女川原子力発電所第2号機 工事計画審査資料	
資料番号	O2-他-F-01-0099_改1
提出年月日	2022年 7月22日

女川原子力発電所第2号機 設計及び工事計画変更認可申請の概要

2022年7月22日
東北電力株式会社

図5-2 屋外アクセスルート図(変更後)

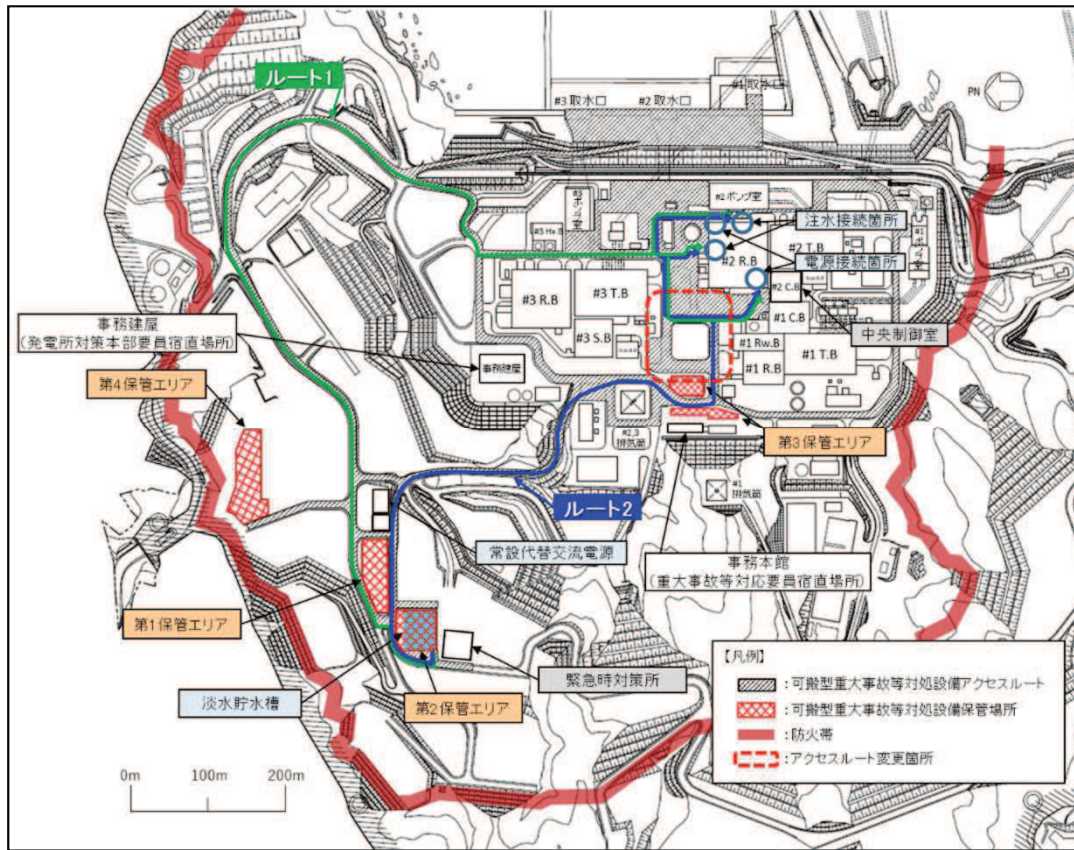
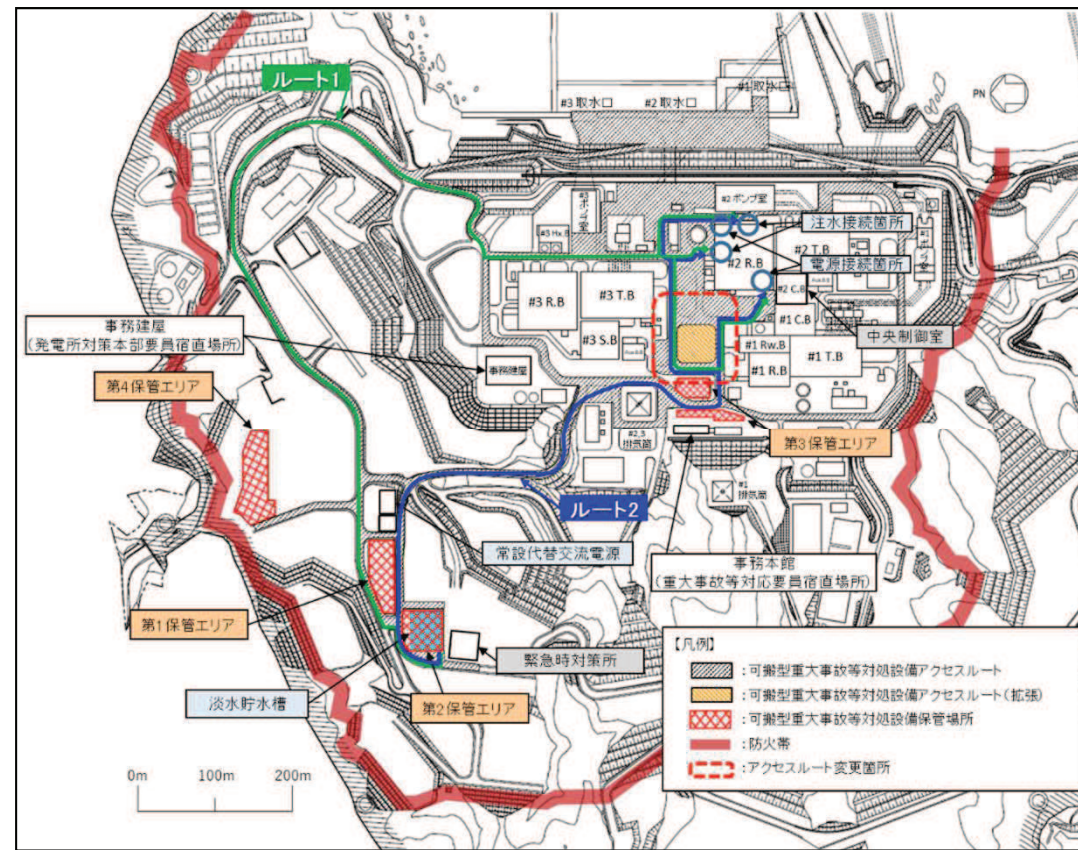
- ▶ 詳細設計の進捗により**実施する工事に伴い**屋外アクセスルートについて一時的に形状を変更する。
 - 屋外アクセスルートの変更箇所は図5-1及び図5-2に示す赤点線で囲んだ範囲であり、ルート1及びルート2の形状を一時的に変更する。
 - また、**工事中において、航空機墜落火災の消火活動のような地震以外の事象における運用面を向上させるため、耐震性はないが地震以外の事象では利用可能なアクセスルートとして、工事エリア付近のアクセスルートを一部拡張する。(図5-2 赤点線内の橙色網掛け部)。**
 - なお、工事完了後においては、アクセスルートを変更前のルートに戻す。
